REGIONE LIGURIA

Settore Ecosistema Costiero e Acque

OGGETTO: Procedura di verifica di assoggettabilità alla VIA per la Modifica sostanziale dell'impianto di trattamento rifiuti in comune di Tovo San Giacomo (SV) località Bottassano.

Proponente: ECOEDILE s.r.l.

Figura 1- Area Impianto

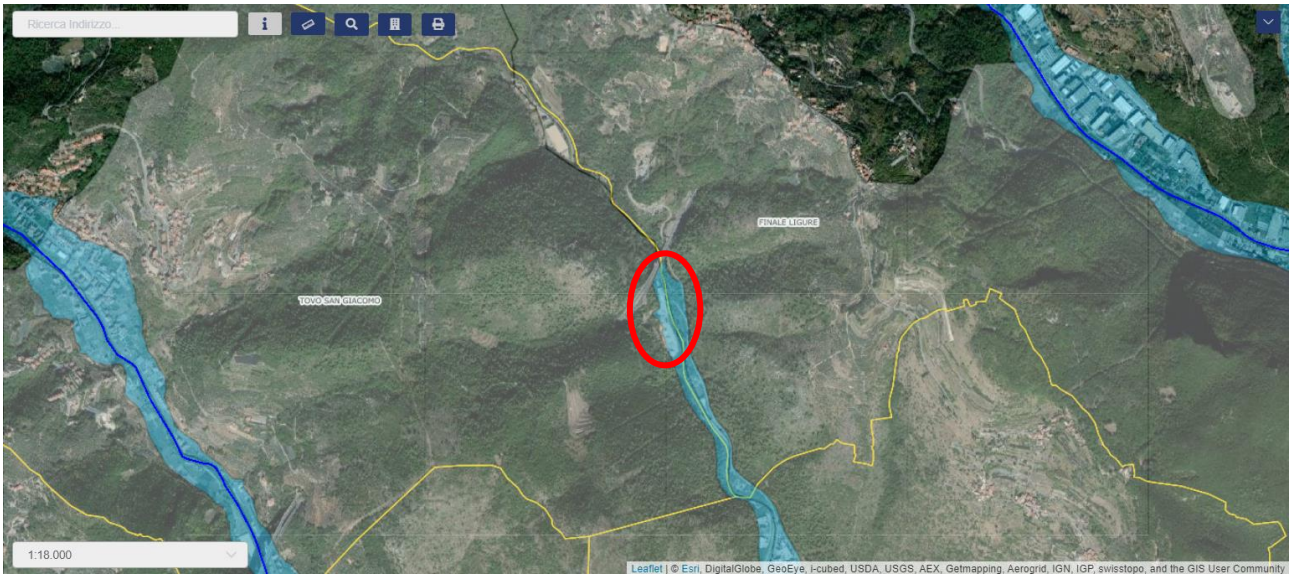
Nella Figura 1 seguente si riporta un’immagine dell’area di impianto (ortofoto), mentre nella Figura 2 si evidenzia la localizzazione del sito in oggetto rispetto ai corpi idrici superficiali e sotterranei potenzialmente interessati, come individuati ai sensi della Parte III del Dlgs 152/06 (cartografie disponibili dal geoportale regionale) e in base al Piano di Tutela delle Acque (PTA) di cui alla DCR n. 11/2016.

Figura 2 - Localizzazione del sito produttivo rispetto ai corpi idrici superficiali e sotterranei potenzialmente interessati, come individuati ai sensi della Parte III del Dlgs 152/06

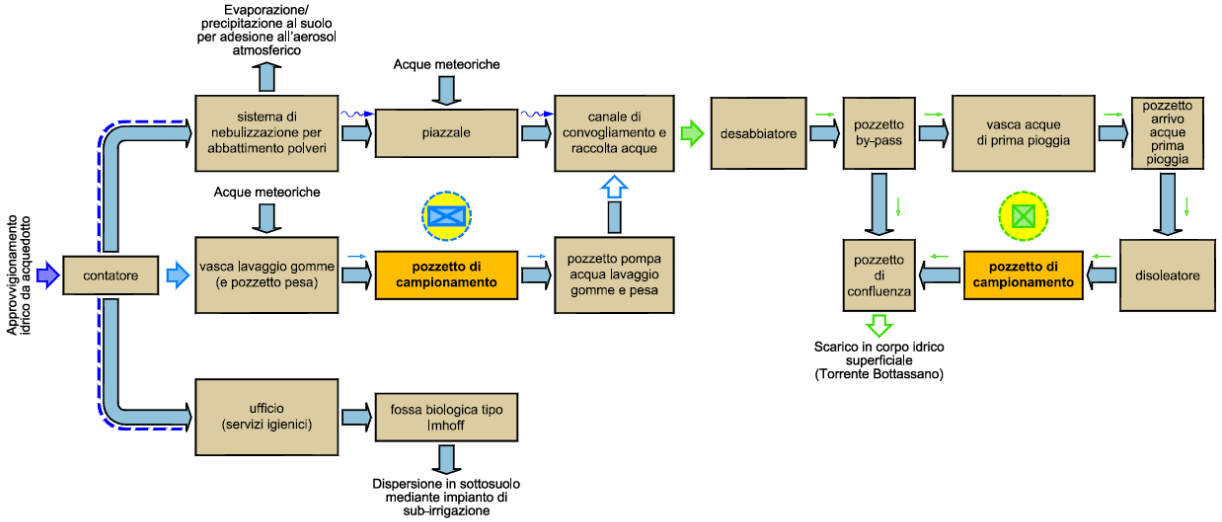
Mentre nelle vicinanze del sito produttivo non sono stati individuati corpi idrici superficiali significativi dal vigente PTA, risulta invece presente il corpo idrico sotterraneo di tipo poroso denominato Bottassano (IT07GWAVSV12) che è classificato in stato buono sia per lo stato chimico sia per lo stato quantitativo, anche sulla base dei più recenti monitoraggi relativi al sessennio 2014-2019 (tale classificazione è stata formalizzata con DCR n. 1161 del 17/12/2021).

Si evidenzia inoltre che l'area del sito è localizzata sull'acquifero carsico denominato "Monte Grosso" (IT07GWCASV18), il quale non presenta stazioni di monitoraggio, ma ad oggi risulta in assenza di pressioni e pertanto è stato classificato in stato chimico buono, seppure con elevato grado di incertezza, e in stato quantitativo buono.
